N/Réf. : **BXL21730_705_PREA**
Gest. : **GM/EDS**
V/Réf. :
Corr: **E. de Sart**

BRUXELLES. Parc du Cinquantenaire - Autoworld.
(= dans l'ensemble et le site classés du parc du Cinquantenaire)
AVIS PRÉALABLE : placement de panneau
photovoltaïques sur les toitures Autoworld.
Demande de BUP - DPC du 15/02/2023

Avis de principe de la CRMS

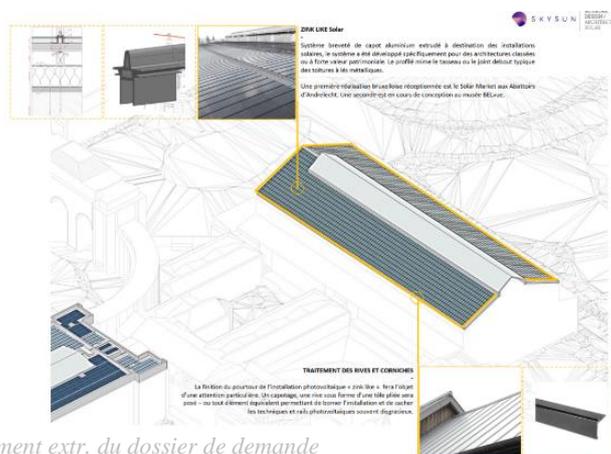
La Commission accueille favorablement la proposition de placer des panneaux photovoltaïques sur la toiture d'Autoworld. L'intégration et l'uniformité recherchées par la disposition géométrique et l'aspect visuel des panneaux donneront à la toiture un aspect rythmé, sobre et homogène, dont la forme fait référence à la couverture en zinc existante. Bien que visibles, les panneaux solaires seront donc bien intégrés et ne devraient pas porter atteinte à la valeur patrimoniale et à la typologie de l'immeuble ni impacter négativement les vues et perspectives vers le site.

Lors de la demande de permis, la CRMS demande toutefois de détailler l'ensemble des dispositifs techniques nécessaires à l'installation (tels que le câblage, etc.). Ceux-ci devront également s'intégrer de manière appropriée et discrète. Elle demande par ailleurs de s'assurer que le placement des panneaux ne met pas en péril la bonne stabilité de la toiture.

Enfin, la CRMS recommande qu'une démarche similaire s'organise pour poser des panneaux photovoltaïques sur les autres toitures de l'ensemble et notamment sur le pendant d'Autoworld, le hall des Aviateurs. De manière générale, elle estime qu'il y a lieu de préserver au maximum la symétrie entre les deux bâtiments.
